島根原子力発電所 2号機

新規制基準への適合性審査の状況等について

2019年8月30日
中国電力株式会社

耐震設計方針（4/20） 審査会合における指摘事項に対する回答

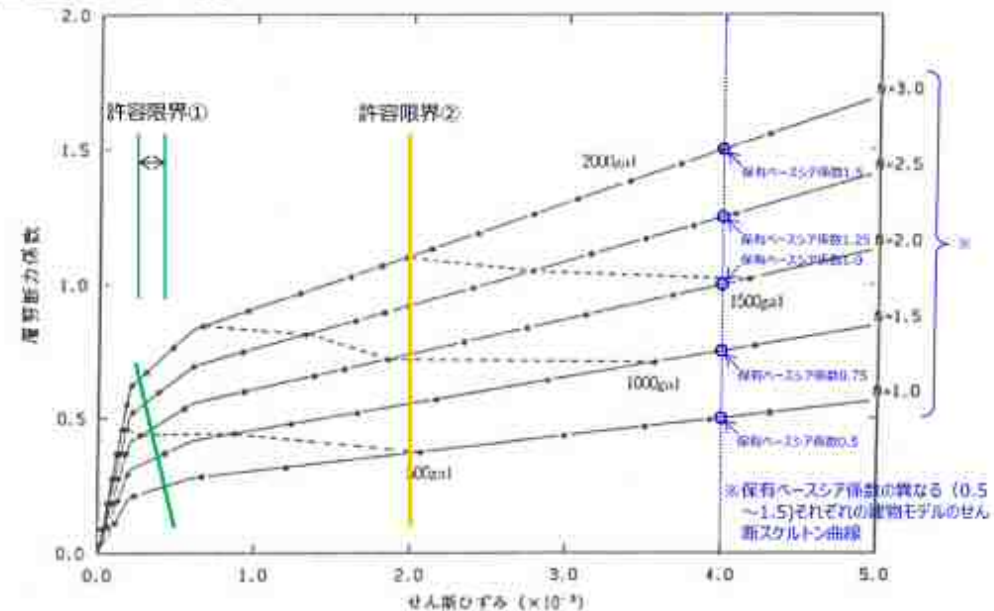
【No.1（論点I-1）弾性設計用地震動Sdの設定について】

- 弾性設計用地震動Sdの設定について、基準地震動S1の果たしてきた役割を適切に解釈した上で、今回の方法を選択する場合の目的と効果、選択プロセス及びその理由並びに選択肢ごとのメリット・デメリットを整理し、今回の説明でこの方法を採用するとした根拠を説明すること。また、今後、他の方法を選択する場合の妥当性についても、合理的な設計が出来なくなるとする考え方も含め総合的に整理し、説明すること。
- 弾性設計用地震動Sdの設定について、S1の設計根拠に関する新知見と既許可での基準地震動S1を変更するものではないとする考え方は整合していないと思われるため、S1の設定根拠に関する新知見を持ち出した理由を説明すること。
- Sdの設定に関して、S1の設定根拠としている「880年出雲の地震」のマグニチュードが最新知見ではM7.4からM7.0に変更されたとしているが、根拠としている文献の記載を見るとM≒7.0という表記の変更であり、M=7.0へ変更したというものではない。適正な判断をすること。

- ・弾性設計用地震動Sdは、設置許可基準規則及び審査ガイドの要求事項に従って、基準地震動Ssとの応答スペクトルの比率が目安として0.5を下回らないよう基準地震動Ssに係数0.5を乗じて設定する。
なお、係数0.5は、工学的判断として、発電用原子炉施設の安全機能限界と弾性限界に対する入力荷重の比率が0.5程度であるという知見を踏まえて設定した。
また、基準地震動S1の果たしてきた役割を踏まえ、「発電用原子炉施設に関する耐震設計審査指針（昭和56年7月20日原子力安全委員会決定、平成13年3月29日一部改訂）」における基準地震動S1の応答スペクトルを概ね下回らないよう配慮した地震動もSdとして設定する。
- ・上記設定にあたっては、設置許可基準規則及び審査ガイドの要求事項、先行プラントの審査実績等を踏まえ、その設定根拠を整理した。その際、基準地震動S1の果たしてきた役割等を踏まえ、選択プロセス及びその理由並びに選択肢ごとのメリット・デメリット（「880年出雲の地震」に関する新知見の扱いを含む）に基づき、設定の考え方を総合的に整理した。

図1 $S_s - D H \times 0.8$ のスペクトル

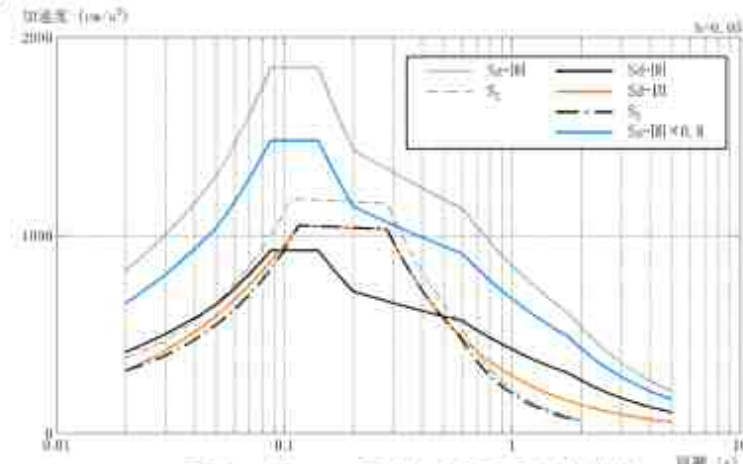
図1に示す通り、旧指針の S_1 は、880年出雲の地震 (M7.4) に基づく大崎スペクトルにより設定されたもので、旧指針の S_2 に対する S_1 の比率も約8割～9割と大きい。また、 S_1 と $S_s - D$ （宍道断層による地震等を考慮して策定した基準地震動）のスペクトル形状は異なっており、 S_1 を包絡する $S_s - D H \times 0.8$ の短周期側は S_1 の約1.5～2倍程度になる。

図2 弾性限界と安全機能限界の関係図

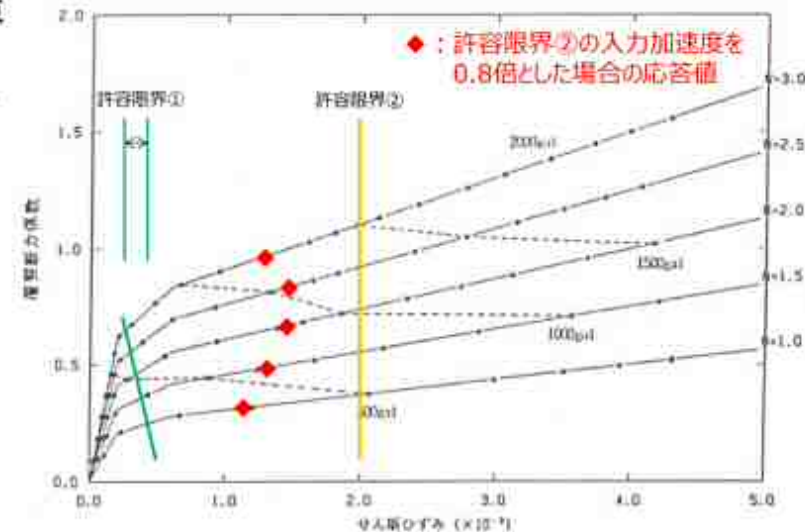
- b. 日本電気協会の調査報告による弾性限界（許容限界①）、安全機能限界（許容限界②）の関係図（図2）に、許容限界②の入力加速度を0.8倍とした場合の応答値を◆で示す。これによると、設置許可基準規則解釈別記2でいう弾性設計用地震動 S_d に求められる「おおむね弾性範囲の設計」とは対応しないことから、合理的な設計が出来ない。

耐津波設計方針（2/11） 論点①関連：指摘事項と回答

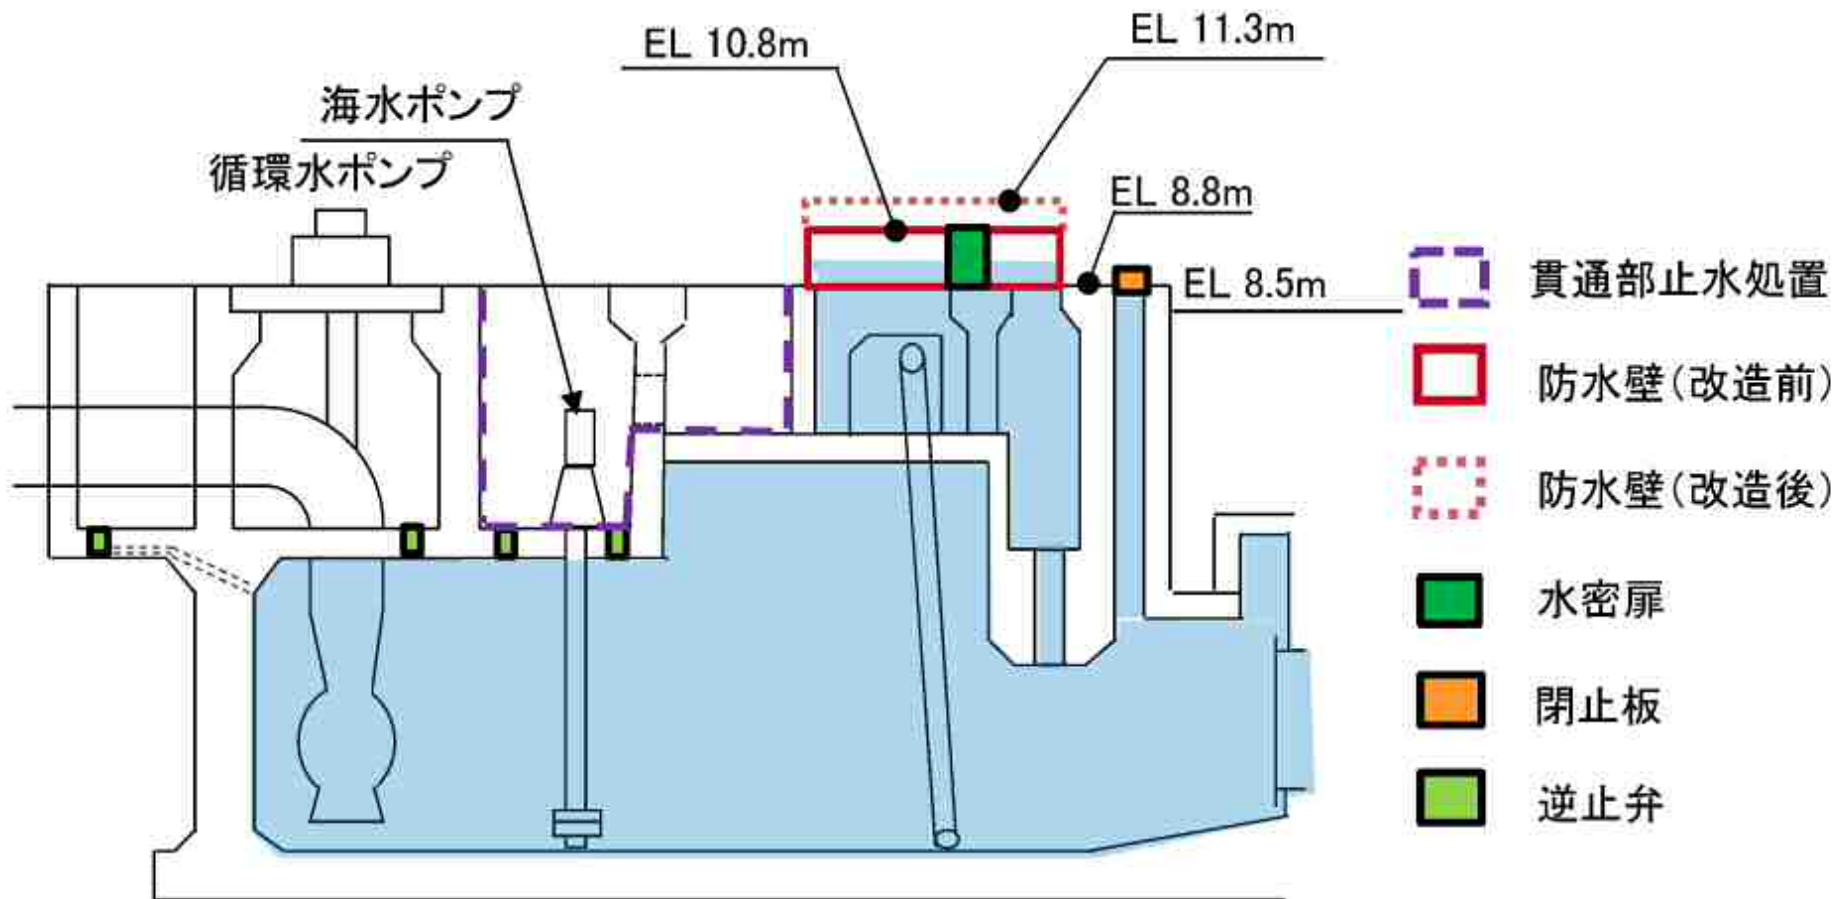
【No.1（論点1）防波堤が地震により損傷した場合の運用方針の妥当性、有効性】

先行炉の審査実績と同様に津波時の影響軽減効果を防波堤に期待しないで入力津波を設定しているものの、プラント停止、防波堤の補修等の運用方針で津波防護を達成している。これらの運用方針で津波防護を達成した審査実績がないことから、防波堤が地震により損傷した場合の運用方針の妥当性、有効性について説明すること。

この運用方針の妥当性、有効性については、検討プロセスや他の方針と比較した場合のメリット・デメリットを含めて整理して提示すること。

1. 防波堤の有無が入力津波の設定、津波影響評価に及ぼす影響の整理
2. 防波堤を損傷させる事象として事業者が想定している事象とその位置づけ
3. 防波堤の有無による影響を考慮した対応策の選定の考え方（設計対応・運用対応のメリット・デメリットを踏まえた対応策の選定の考え方）
4. 対応策の設計方針、運用方針の成立の見通し及び悪影響の評価

【No.1】3. 防波堤の有無による影響を考慮した対応策の選定の考え方（設計対応や運用対応のメリット・デメリットを踏まえた対応策の選定の考え方）について

【No.1】4. 対応策の設計方針、運用方針の成立の見通し及び悪影響の評価について

- 2号炉について、取水槽からの津波の流入防止対応として、防波堤の有無による影響を考慮した対応策の選定の考え方等を整理した。その結果を踏まえて、防水壁の改造（高上げ）を実施することとした。

耐津波設計方針（4/11） 論点②関連：指摘事項と回答

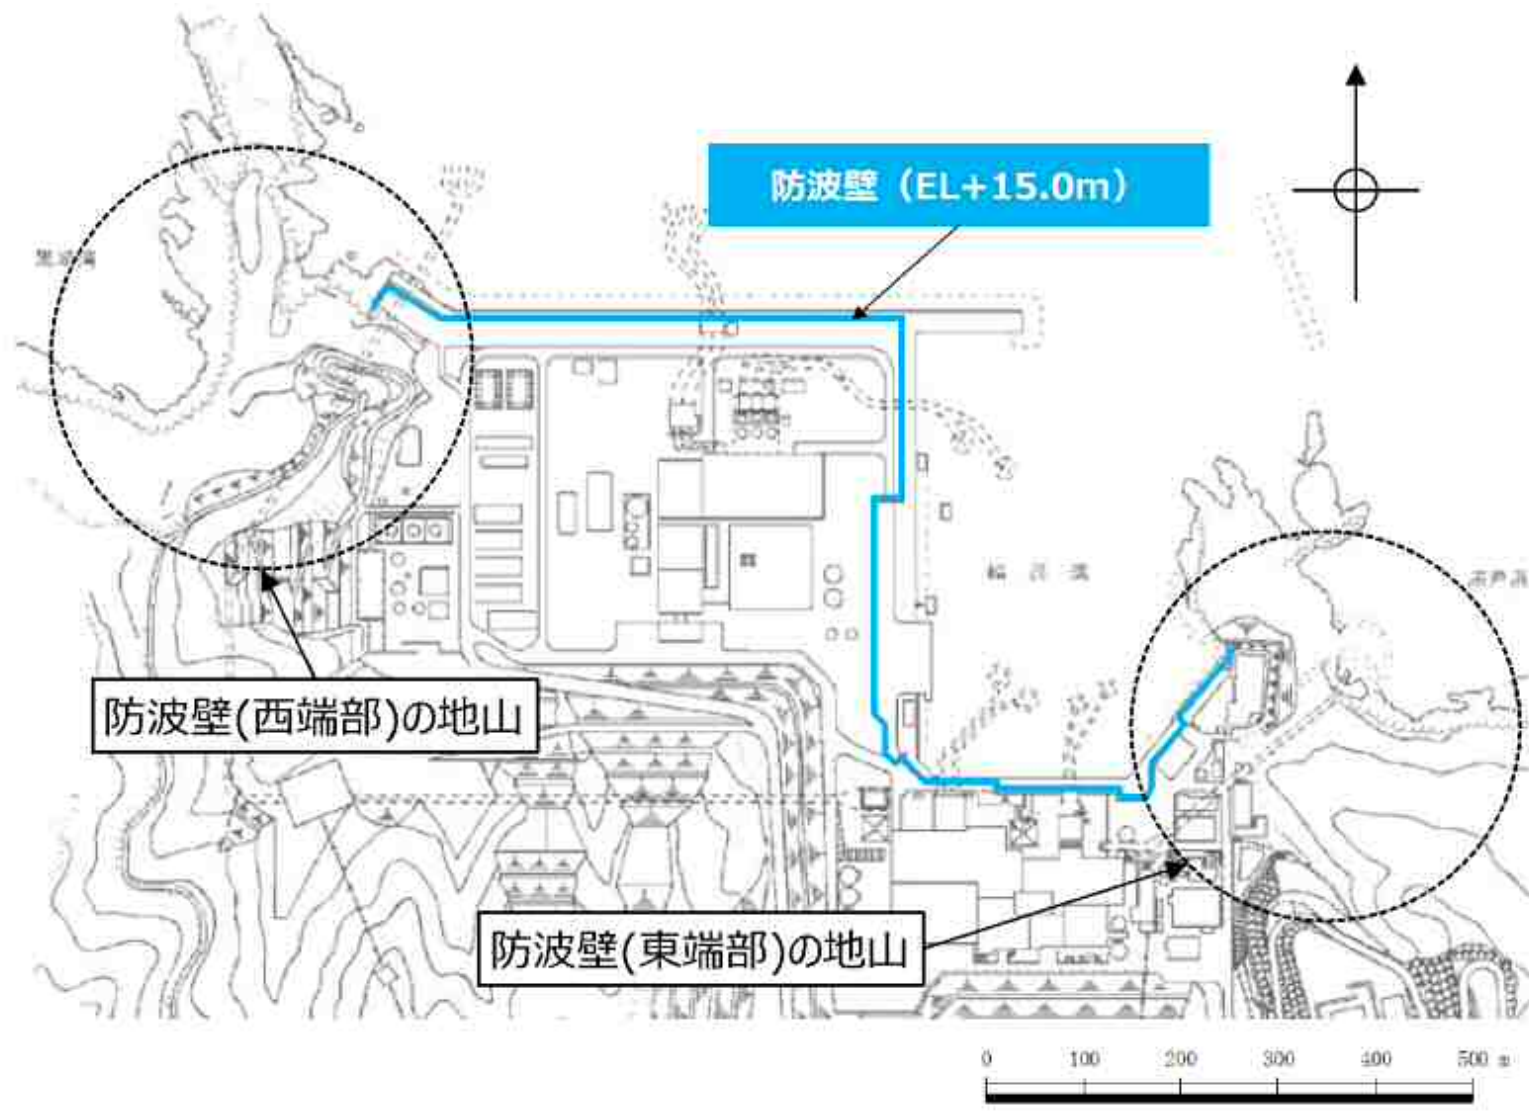
【No.2（論点2）津波防護の障壁となる地山の扱い】

防波壁（東端部）及び防波壁（西端部）は双方とも地山斜面（岩盤）に摺付き、これらの地山が津波の敷地への地上部からの到達に対して障壁となっている。地山を津波防護上の障壁として活用した審査実績が無いことから、地山の耐震、耐津波設計上の位置付け、基準地震動及び基準津波に対する健全性の確保について説明する。

【No.14 津波防護の障壁となる地山の扱い】

地山が津波防護の障壁になっているのであれば、地山のきちんとした地質調査結果として詳しいルートマップ等を提示すること。

津波防護上の地山斜面の範囲の特定を行い(P9～15参照)、それらの地山の地質構造、防波壁擦り付け部の構造等を示す。(P16～28参照)

地山の耐震、耐津波設計上の位置付けを整理し、健全性確保の見通しを説明する。(P29～38参照)
また、1号炉放水連絡通路の存在による影響が無いことを確認する。(P39～41参照)

図 基準津波による流向・流速時刻歴波形

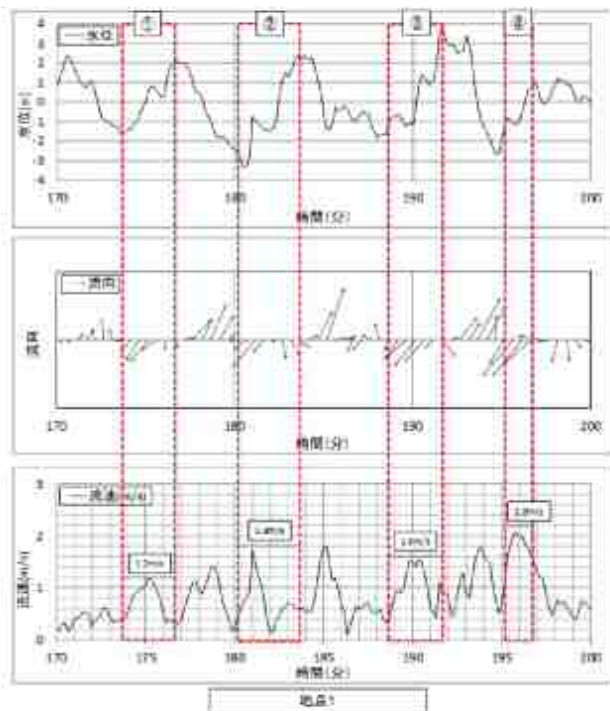
【No.6（論点6）漂流物の影響評価の妥当性】

- 影響評価に当たって必要となる漂流物調査の範囲について、基準津波による寄せ波の1波分の移動量（450m）の2波分（900m）を保守的に切り上げ2kmとし、短時間（8分）のみの移動量に基づき設定している。一方で、これまでの先行炉の審査実績では、最大流速と継続時間の積から約5kmを漂流物の調査範囲としており、今回の設定方法は適用実績がない。こうしたことから、今回の設定方法が取水性への影響の観点から適切であるか説明すること。
- また、漂流物調査の範囲の設定にあたり、流向・流速分布を抽出した時間及び地点・範囲が限定的であるため、これらの選定プロセス、その代表性及び網羅性を説明するとともに、主要な時間帯と留意すべき地点が含まれる領域について流向・流速分布を提示すること。
 1. 漂流物調査の範囲の設定において流速及び流向を抽出した時間及び地点・範囲の選定の妥当性、網羅性
 2. 取水性への影響の観点からの漂流物調査の範囲の設定方法の保守性（先行炉と同様の評価方法を用いた検証又は検証が不要であることの根拠）

【No. 6】2. 取水性への影響の観点からの漂流物調査の範囲の設定方法の保守性 (先行炉と同様の評価方法を用いた検証又は検証が不要であることの根拠)

- 漂流物調査の範囲の設定方法の保守性については、以下のとおり、先行炉と同様な設定方法を用いて検討している。なお、島根2号炉は津波の周期が短いため、漂流物移動量は先行炉と比べ、短い結果となっている。
- 発電所方向に向かう流れ (地点1においては南東方向が発電所方向ではあるが、南方向の流れ全てを対象とした) の継続時間とその最大流速の積を基準津波1波による漂流物の移動量とした。
- また、基準津波1波による漂流物の移動量を、引き波による反対方向の流れを考慮せず、寄せ波の2波分が1波と同様な条件 (最大継続時間とその最大流速) で押し寄せると仮定し2倍した。更に、その際の移動量を安全側に切上げた。

②における継続時間を保守的に240秒(4分)とし、1波による移動量を約450mと算定。

- i) 240秒×1.8m/s×2 + 裕度 = 900m + 裕度
- ii) 240秒×1.8m/s + 裕度 = 450m + 裕度
- iii) (240秒+200秒) ×1.8m/s + 裕度 = 800m + 裕度

④ダクト形状・構造の見直し

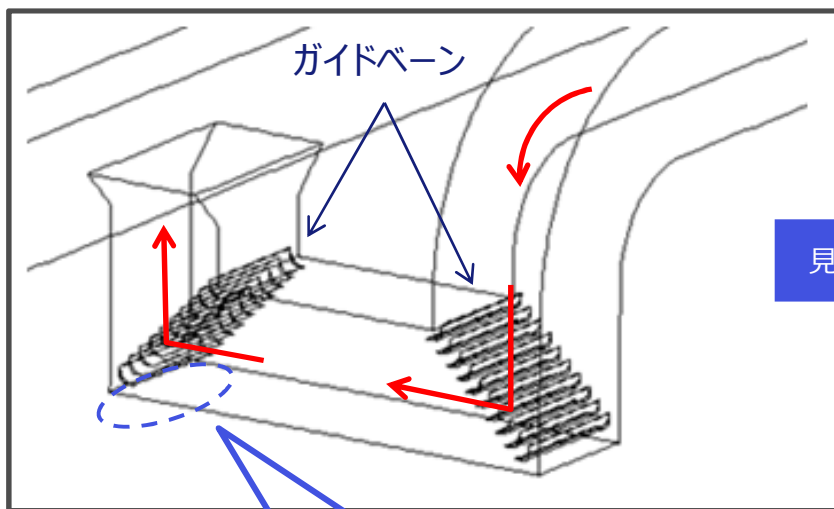
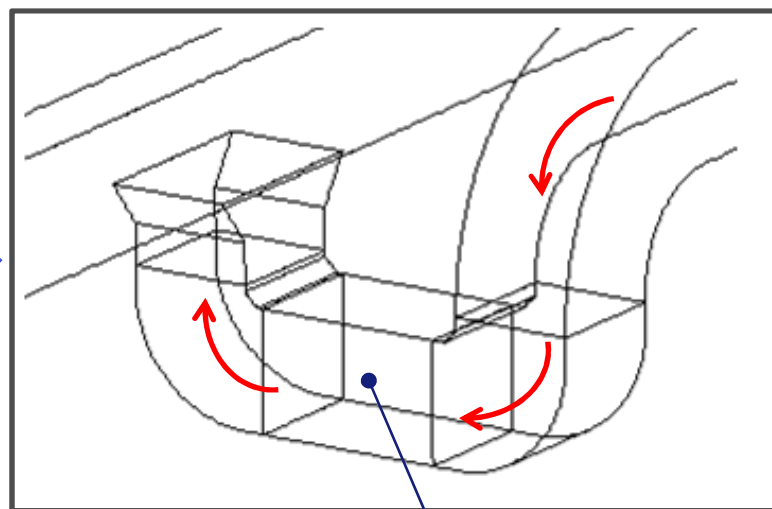
約100cm×約30cmの腐食孔が確認された箇所

- 腐食孔が確認されたローポイントを含め外気取り入れラインのエルボ部では、ガイドベーンを設けない構造に変更し、ダクト形状も丸エルボ※に変更することで、水分が溜まりにくい形状・構造に見直しました。
